1.1 CONCEPTO TÉCNICO No. CT:	**7095**
1.2 ÁREA:	Técnica y de Gestión
1.3 COORDINACIÓN:	Investigación y Desarrollo
1.4 REFERENCIA CRUZADA RADICADO FOPAE:	2013ER12272
1.5 RESPUESTA OFICIAL No.	RO-66308

2.1 SOLICITANTE:	CURADURÍA URBANA No. 4
2.2 PROYECTO:	Vivienda
2.3 LOCALIDAD:	4. San Cristóbal
2.4 UPZ:	51. Los Libertadores
2.5 BARRIO O SECTOR CATASTRAL:	Santa Rita Suroriental
2.6 DIRECCIÓN:	Calle 54 B Sur No. 5 – 82 Este
2.7 CHIP:	AAA0006AZFZ
2.8 MANZANA CATASTRAL:	51
2.9 PREDIO CATASTRAL:	2
2.10 ÁREA (Ha):	0.011 (*)
2.11 FECHA DE VISITA:	23 de Octubre de 2013

Fotografía No. 1. Predio donde se desarrollará el proyecto ubicado en la Calle 54 B Sur No 5 – 82 Este.

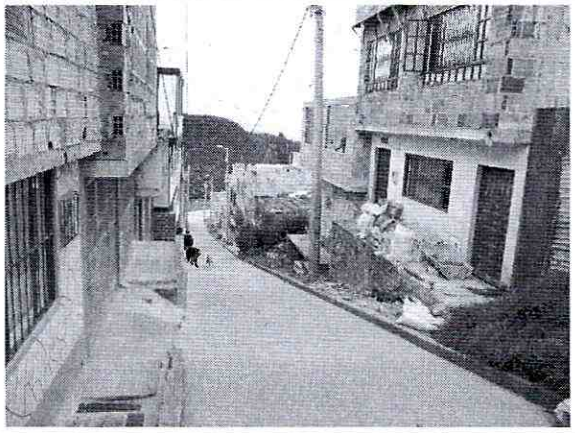
En el momento de la visita técnica al predio se encontró un lote aparentemente en proceso de construcción, del cual se observan algunas vigas que sobresalen del cerramiento de láminas de zinc.

Con base en la verificación técnica se pudo establecer que el predio en mención no presenta evidencias de afectación directa por procesos de remoción en masa, ni de carácter local, ni de carácter general en la ladera o zonas aledañas al predio evaluado. Igualmente, se pudo establecer que en las edificaciones aledañas no se evidenciaron daños o patologías que permitieran identificar o definir la presencia de procesos de inestabilidad geotécnica en el área del proyecto. No obstante, lo anterior, se advierte que cualquier intervención que se
